# Bulletin Service

Titre :  
Sac de déploiement (POD) secours tandem  
740-1 et 740-2  
*Reserve Parachute Opening Device for dual  
parachutes 740-1 and 740-2*

Réparation/Repair

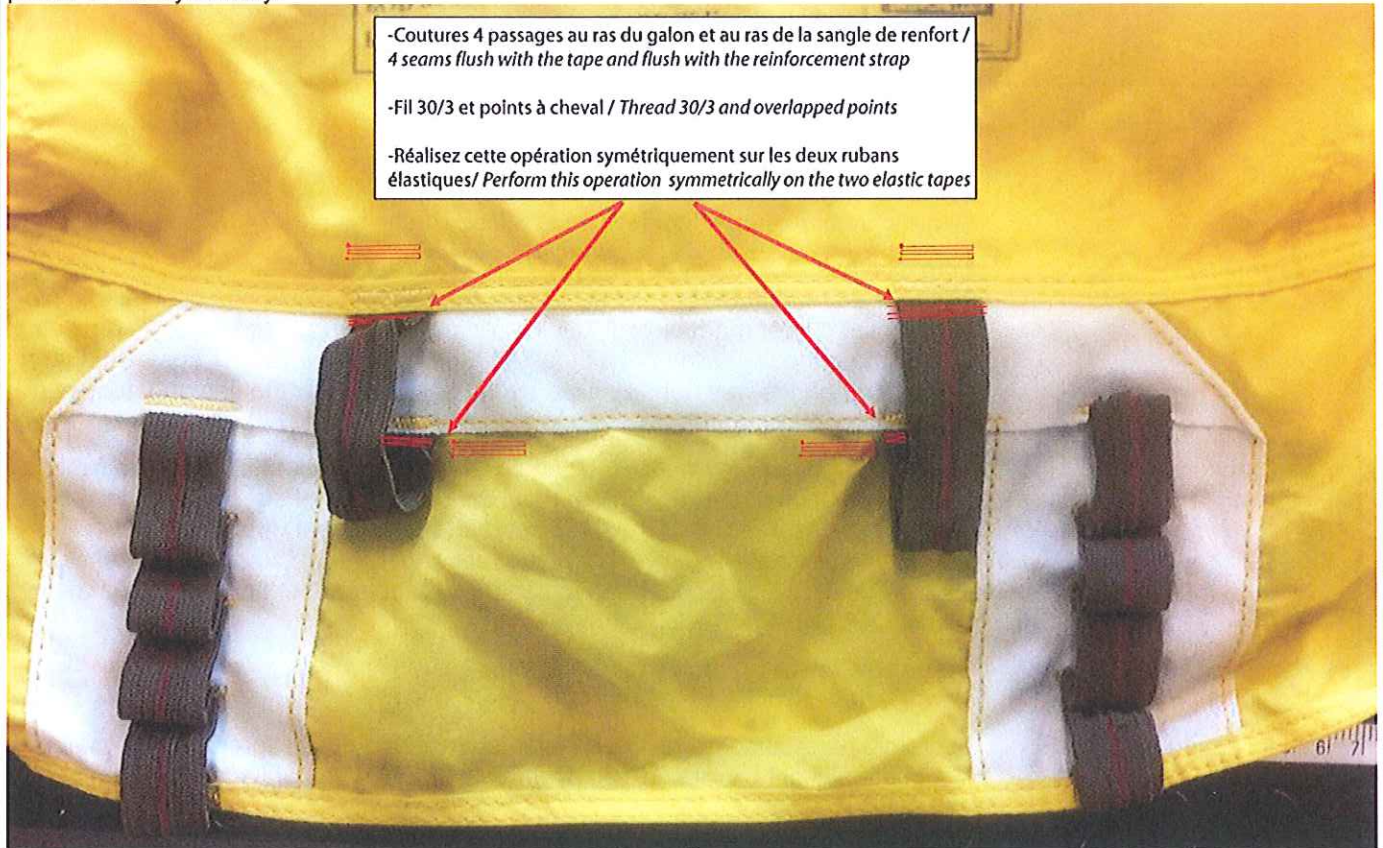
- b) Raison : Lors d'un pliage du parachute secours 740-1 il a été observé que l'un des rubans élastiques de fermeture du volet du sac de déploiement n'était pas totalement pris dans le point d'arrêt (bartack) qui doit le solidariser sous le volet et sur le corps du sac.  
*Reason* : During the periodic packing of a dual 740-1 parachute the packer observed that one of the rubber bands was not fully fixed by the bartack below the flap and above the body of the deployment bag.

- c) Description : La définition présente un assemblage du ruban élastique par la pique de fixation du volet plus un point d'arrêt de renfort. Le plieur doit vérifier si effectivement le ruban élastique est pris a minima jusqu'au point d'arrêt (bartack).  
*Description* : The design presents an assembly of the rubber band with the seam of the flap plus a reinforcing bartack. The rigger has to control that the rubber band is fixed as a minimum, up to the bartack.

Si l'élastique n'est pas pris dans le point d'arrêt (bartack), alors renforcer la fixation par 4 passages au fil 30/3, des deux cotés afin de conserver une symétrie.  
 If the rubber band is not fully fixed with the bartack, then reinforce by 4 seams using 30/3 thread on both sides to preserve the symmetry.
